Группа экспертов по дорожным знакам и сигналам

**Доклад Группы экспертов по дорожным знакам
и сигналам о работе ее седьмой сессии**

Последовательная оценка знаков, проведенная Группой экспертов

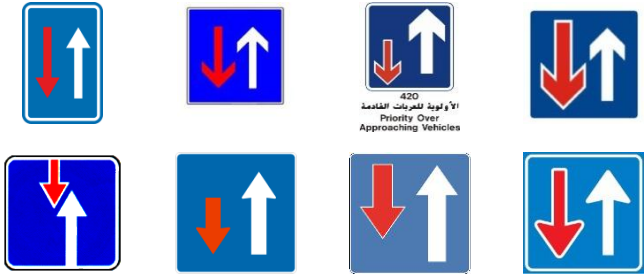
Группа отметила, что некоторые страны не используют стрелки так, как это предусмотрено Конвенцией (т.е. по длине, ширине и расположению). Группа рекомендовала увеличить ширину острия стрелок на обозначении, используемом в приложении 3 к Конвенции, и привести эти знаки в соответствие с пересмотренным обозначением. Группа рекомендовала также включить в начале статьи, касающейся знака В, 6, следующие дополнительные слова: «Знаком, предоставляющим приоритет по отношению к встречному транспорту, является знак В, 6». В целях оказания помощи водителям, страдающим дальтонизмом, Группа рекомендовала включить белую окантовку вокруг красной стрелки.
